## 環境影響評価準備書への意見及び事業者の見解

環境影響評価準備書の公告・縦覧及び意見募集について

【意見書1 No.6 添付図】逆転層による影響予測について

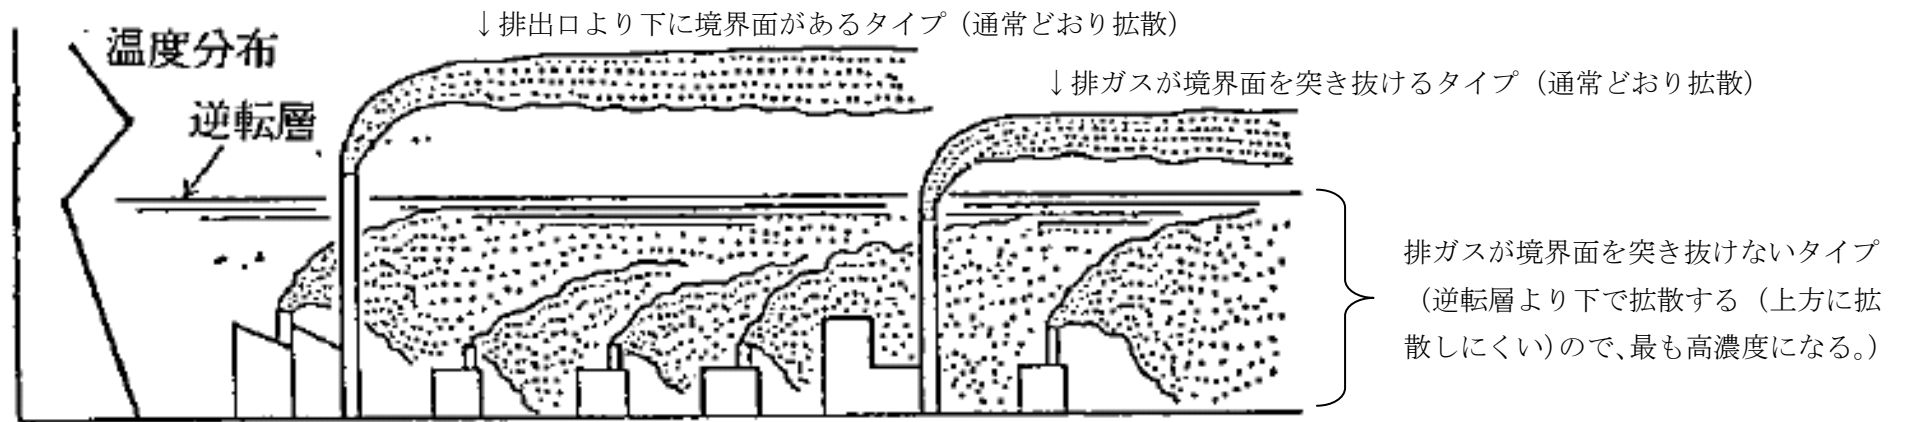
意見書 1				3/3	
NO.	準備書での該当箇所			意見書の原文	意見等に対する事業者の見解
	章	項目	頁		
6	第4章	4-1 大気質 7) 上層気象の調査結果	4-1-30 ～ 4-1-51	<p>気象 逆転層のタイプとその継続時間と影響について            詳細な分かりやすい説明をして欲しい。</p> <p>(理由) 特に逆転層の発生時に排ガス汚染濃度が著しく高くなる調査結果が出ている。調査した四季のうち春・秋・冬の三季で逆転層が発生したとのことである。どのような逆転層が、調査した各7日間のうちのどのくらい継続したのか、それが汚染濃度にどう影響しているか、現況との比較も加えて明らかにして欲しい。</p> <p>こういう調査は当地域では今回初めて実施されたものと思われる。理解が難しい分野なので分かり易く説明して欲しい。</p>	<p>逆転層のタイプとその継続時間は、準備書の表4-1-31 (p4-1-39) に示しています。詳細については、日・時間別の鉛直気温分布図を示すなど、逆転層の発生状況をわかりやすくしたうえで評価書資料編に記載します。</p> <p>影響については、最も高濃度が出る逆転層タイプ(添付図参照)で予測した結果、環境基準を満足し影響は軽微であると評価しています。</p>
7	第6章	6-1-1 大気質 6-1-10 動物	6-1-1 6-1-8	<p>事後調査計画 焼却施設の稼働時の大気質、および工事期間中の猛禽類の事後調査が実施されるのは良かったと思います。</p> <p>(理由) 事後調査が実施されては初めて環境影響調査が完結するため。</p>	<p>本事業の実施による環境への影響については、適切な環境保全措置を講じることによって、できる限りの緩和がなされ、総合的な環境への影響は小さいものと評価しておりますが、新施設稼働時における大気質については特に住民の関心が高く、また、猛禽類の調査については工事による環境負荷を考慮して事後調査を行う計画といたしました。</p>
8	全体	—	—	<p>準備書作成時にグラフを加えて可視化を図るなど理解しやすくする工夫をして欲しかった。</p> <p>(理由) 準備書は分厚く膨大な文字と表で書かれており、あちこちのページを見比べ、自分で計算しなければ調査結果を理解できなかった。一方、縦覧期間中に開かれた住民説明会ではグラフで可視化されて一目で分かるように工夫されていたが、出席者しか見ることができない。準備書作成段階からそうした親切的な工夫が必要である。なおそのグラフに現況との比較も加えて作成して欲しかった。</p>	<p>準備書の説明会では、グラフ等を使用した資料を作成し、分かりやすい説明に努めましたが、評価書においても可能な範囲で工夫します。</p>
